Ve Zlíně dne 16. ledna 2024

Věc: Zadávací řízení - „Obnova soustavy veřejného osvětlení Opava“ - vysvětlení zadávací dokumentace

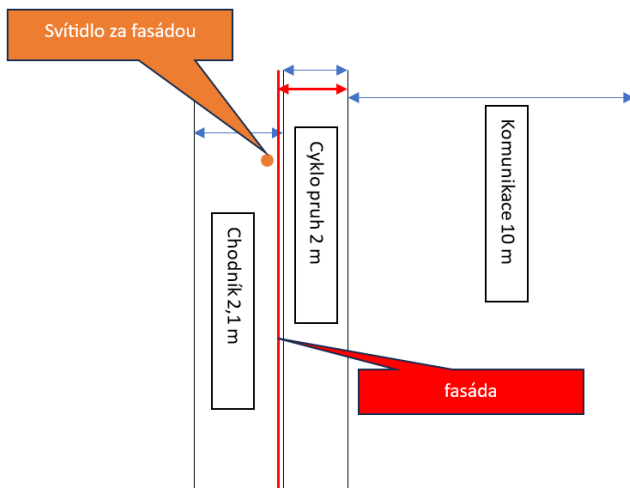
Při finalizaci světelně technický výpočtů jsme narazili na fatální pochybení v zadání geometrií pro výpočty rušivého osvětlení. Díky tomuto pochybení projektanta je zcela nemožné vypracovat výpočty, a tedy vytvořit cenovou nabídku. Zadání je chybné natolik, že je v rozporu s normami ČSN. Proto toto pochybení může mít zásadní následky, a to krácení nebo ztrátu dotace. Splnění požadavků normy ČSN EN 12 464-2 je totiž základní podmínkou pro přidělení a schválení dotace.

Sám zadavatel v dokumentu Příloha č. 6a - Technické parametry silničních svítidel uvádí: „S touto přílohou se musí každý účastník řádně seznámit a veškeré níže napsané parametry splnit v alespoň minimálních hodnotách dle ČSN EN 13 201 (osvětlení pozemních komunikací) a v maximálních hodnotách dle ČSN EN 12 464-2 (rušivé světlo); v případě údajů uvedených v přiložených světelnětechnických výpočtech dle ČSN EN 13 201 pak minimálně v těchto hodnotách s max. 30% navýšením oproti normové hodnotě.“ A v příloze Příloha č. 4 - Příloha č. 5 - Podklady pro světelně-technické výpočty: „Výsledky výpočtu rušivého osvětlení budou v souladu s normou ČSN EN 12464-2“

Zadavatel sděluje, že interpretace parametrů pro zpracování světelně-technických výpočtů a výpočtů pro rušivé světlo ze strany tazatele je nesprávná. Na základě dotazů ze dne 8. 1. 2024 Zadavatel důkladně zkontroloval parametry pro světelně-technické výpočty uvedené v příloze č. 5 - Podklady pro světelně-technické výpočty. Zadavatel se při kontrole zaměřil na soulad zadané geometrie soustavy veřejného osvětlení a osvětlovaného prostoru ve vztahu k výpočtům rušivého osvětlení. V rámci důkladné kontroly byly zjištěné nesrovnalosti opraveny a zveřejněny v rámci aktualizované přílohy č.5 Zadávací dokumentace. Zadavatel tímto nesouhlasí s tím, že by jakkoli přenášel odpovědnost za správnost a úplnost zadávací dokumentace na dodavatele.

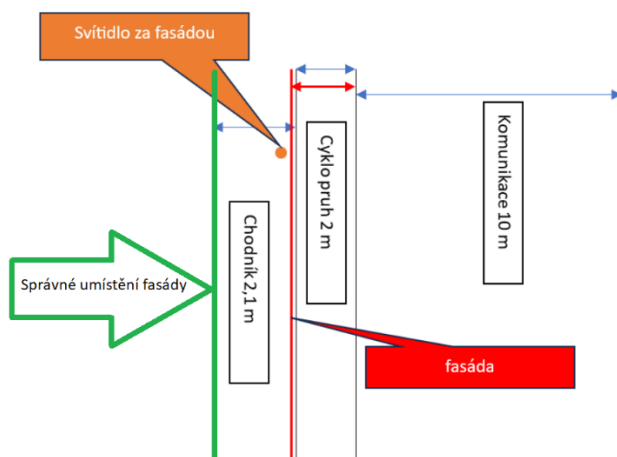
Už při zpracování prvního opravného výpočtu na rušivé osvětlení tzn. Úsek 202 jsme opět narazili na chybu. Svítidlo je s přesahem -2,5 m od komunikace, za kterou je cyklo pruh 2m a chodník 2,1m, tzn že svítidlo VO 0,5m nad chodníkem. U zadání geometrie pro výpočet rušivého světla fasáda od hranice objektu 2,1m což ji posouvá před pozici svítidla, a tudíž nelze spočítat.

S odkazem na ZZVZ, kdy zadavatel veřejné zakázky nesmí dle § 36 odst. 3 přenášet odpovědnost za správnost a úplnost zadávací dokumentace na dodavatele. Informujeme zadavatele, že nebudeme konkretizovat všechny tyto situace. Požadujeme, aby zadavatel provedl revizi zadávací dokumentace, která je zcela nezbytná pro vypracování nabídky.

Zadavatel dále sděluje, že v příloze č.5 Zadávací dokumentace je pro výpočet rušivého světla jednoznačně stanoveno, že „Vzdálenost je měřena vždy mezi objektem a krajnicí vozovky na straně VO.“ (nikoli od hrany jízdního pruhu, jak zakreslil tazatel v zaslaném obrázku). Pro vyloučení jakýchkoli pochybností Zadavatel uvádí správně zakreslenou situaci výpočtové plochy pro výpočet rušivého světla.
